**Accord de 1958 – Examen de projets d'amendements
à des Règlements existants proposés par le GRE**

Proposition de complément 7 au Règlement n° 99 (Sources lumineuses à décharge)

Communication du Groupe de travail de l'éclairage et de la signalisation lumineuse*

Figure 1 – Catégorie D5S – Culot PK32d-[7]

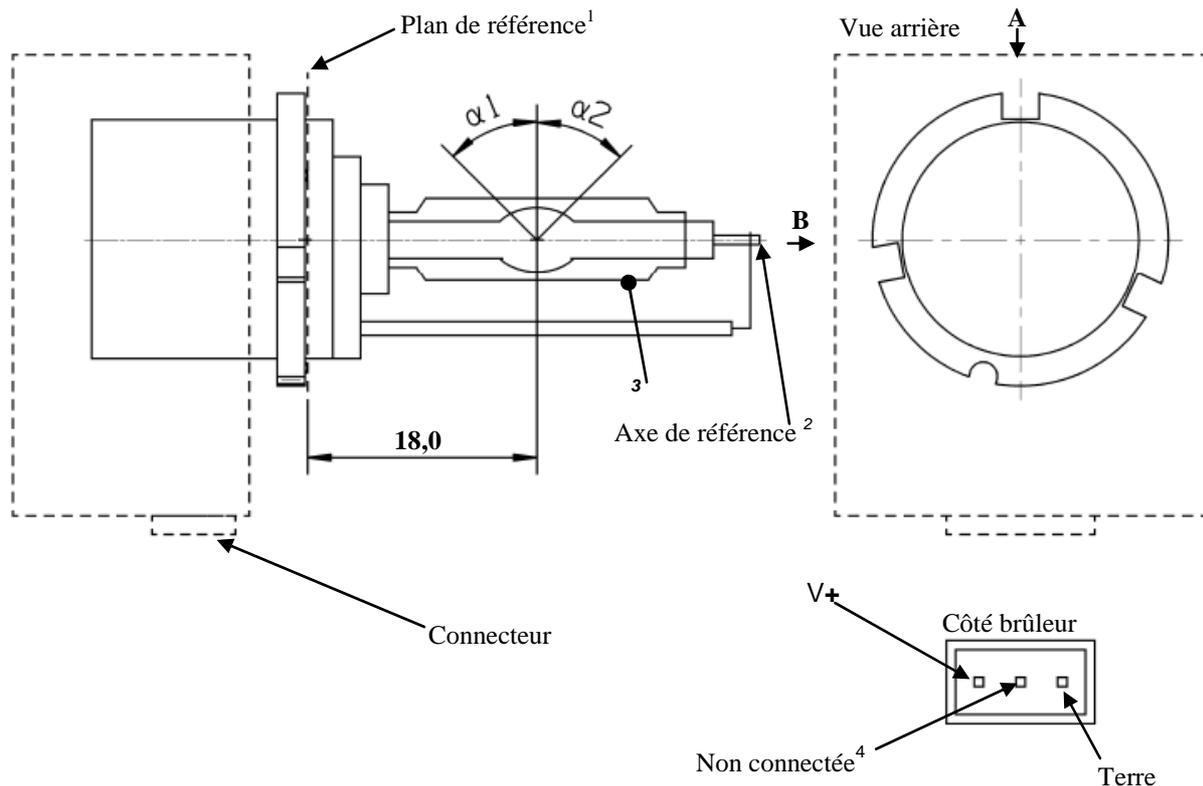
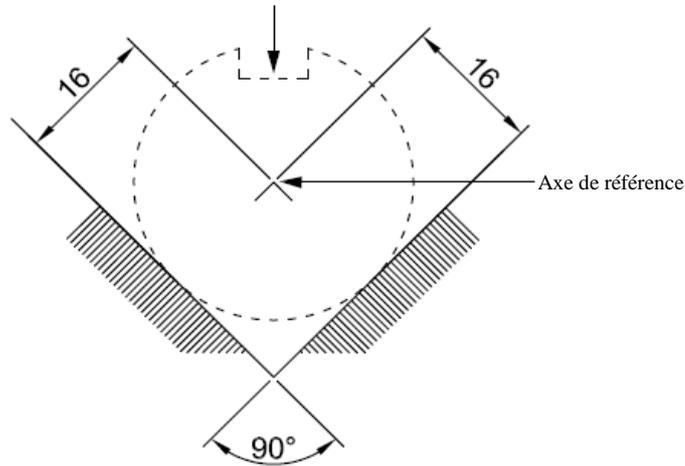
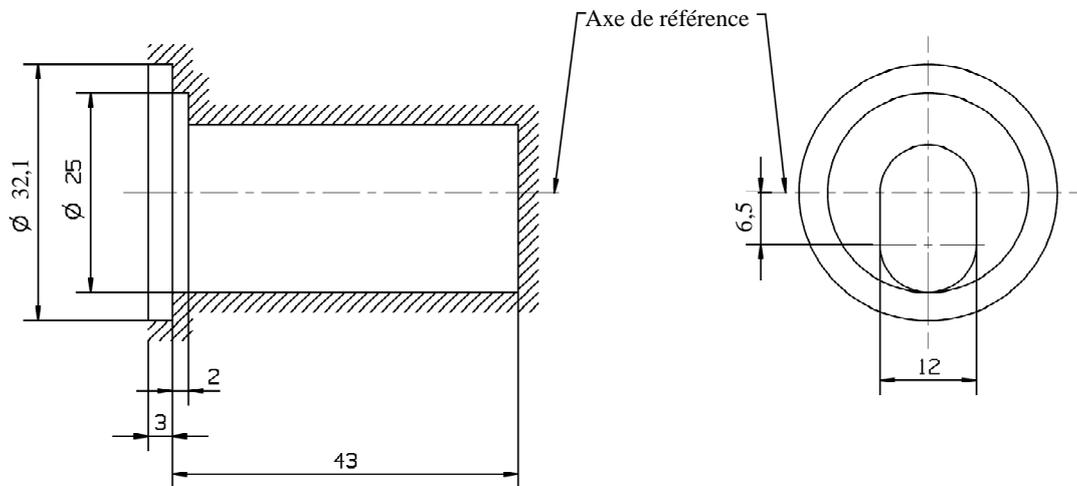
Insérer les nouvelles feuilles D5S/1 à 5, D6S/1 à 5 et D8S/1 à 5 après la feuille DxS/6, comme suit:

- 1 Le plan de référence est défini par les points de la surface de la douille où viennent reposer les trois bossages de l'anneau du culot.
- 2 Voir la feuille D5S/2.
- 3 Mesurée à une distance de 18,0 mm du plan de référence et considérée par rapport au point médian de l'ampoule intérieure, l'excentricité de l'ampoule extérieure ne doit pas être de plus de 1 mm.
- 4 Broche facultative.

- ¹ L'axe de référence est perpendiculaire au plan de référence et passe par l'intersection des deux lignes parallèles comme indiqué sur la figure 2.
- ² L'ampoule en verre et les supports ne doivent pas déborder des dimensions limites de l'enveloppe, comme indiqué sur la figure 3. L'enveloppe doit être concentrique à l'axe de référence.

Figure 1
Catégorie D6S – Culot P32d-1

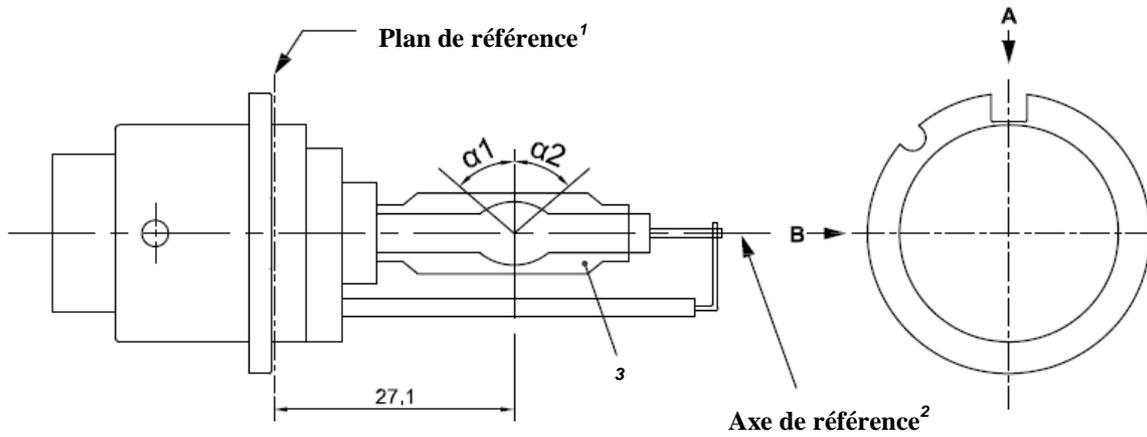
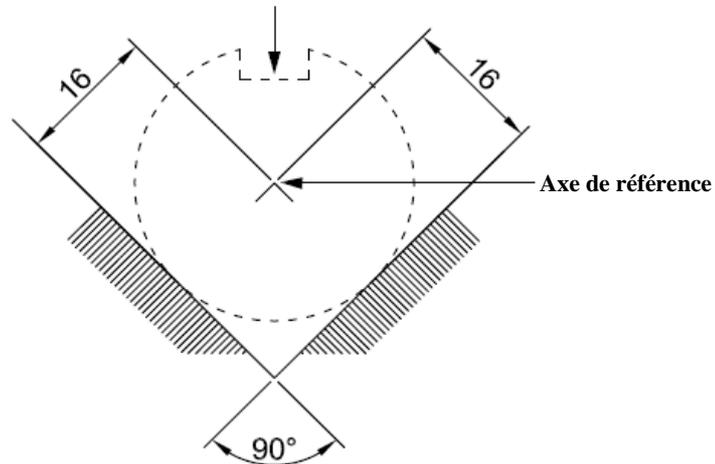
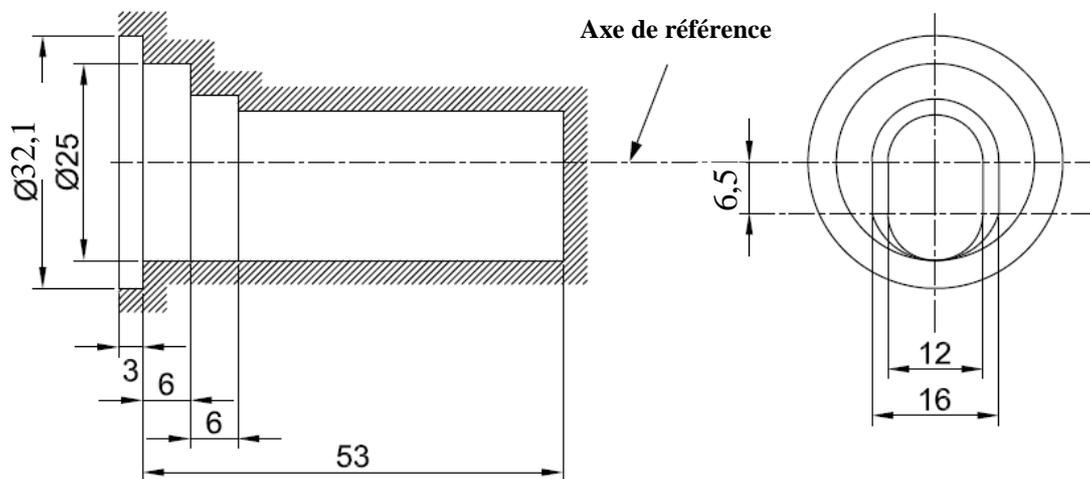
- ¹ Le plan de référence est défini par les points de la surface de la douille où viennent reposer les trois bossages de l'anneau du culot.
- ² Voir la feuille D6S/2.
- ³ Mesurée à une distance de 27,1 mm du plan de référence et considérée par rapport au point médian de l'ampoule intérieure, l'excentricité de l'ampoule extérieure ne doit pas être de plus de 1 mm.

- ¹ L'axe de référence est perpendiculaire au plan de référence et passe par l'intersection des deux lignes parallèles comme indiqué sur la figure 2.
- ² L'ampoule en verre et les supports ne doivent pas dépasser des dimensions limites de l'enveloppe, comme indiqué sur la figure 3. L'enveloppe doit être concentrique à l'axe de référence.

Figure 1
Catégorie D8S – Culot PK32d-1

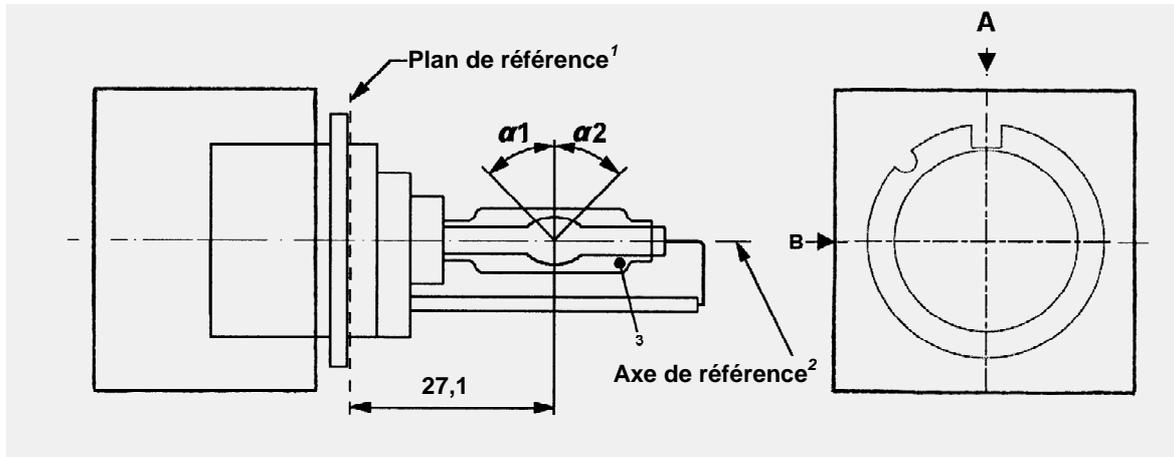
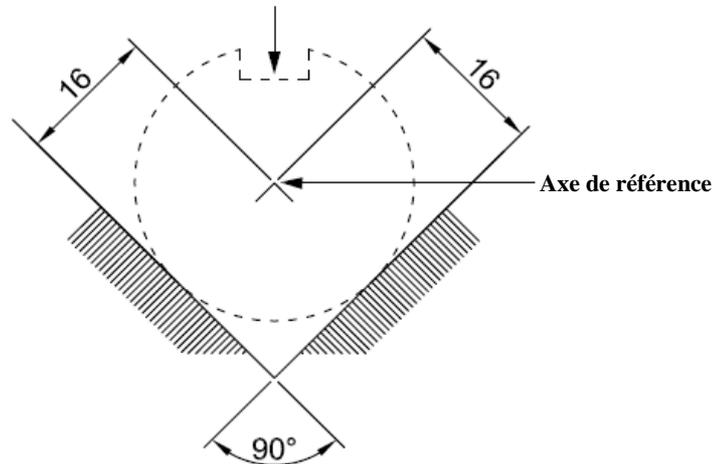
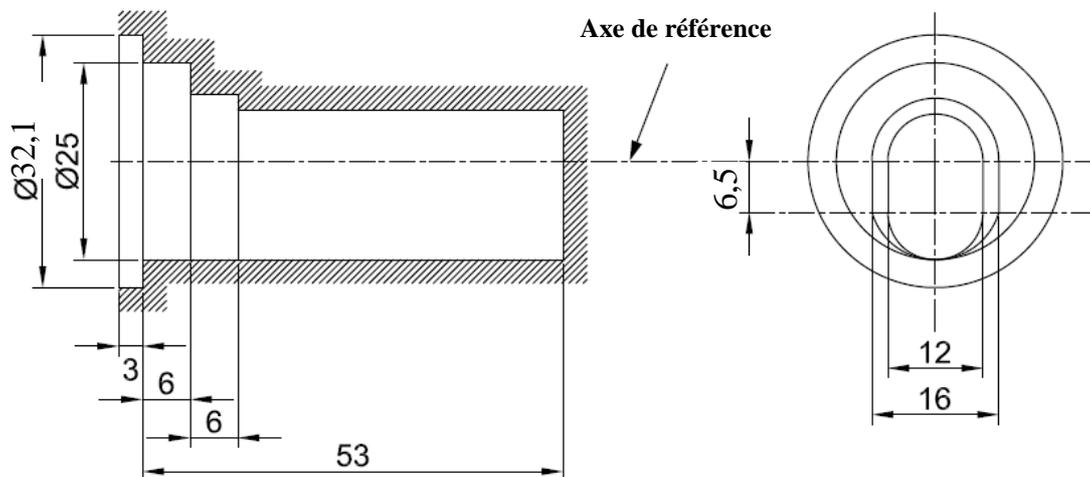
- ¹ Le plan de référence est défini par les points de la surface de la douille où viennent reposer les trois bossages de l'anneau du culot.
- ² Voir la feuille D8S/2.
- ³ Mesurée à une distance de 27,1 mm du plan de référence et considérée par rapport au point médian de l'ampoule intérieure, l'excentricité de l'ampoule extérieure ne doit pas être de plus de 1 mm.

- ¹ L'axe de référence est perpendiculaire au plan de référence et passe par l'intersection des deux lignes parallèles comme indiqué sur la figure 2.
- ² L'ampoule en verre et les supports ne doivent pas déborder des dimensions limites de l'enveloppe, comme indiqué sur la figure 3. L'enveloppe doit être concentrique à l'axe de référence.
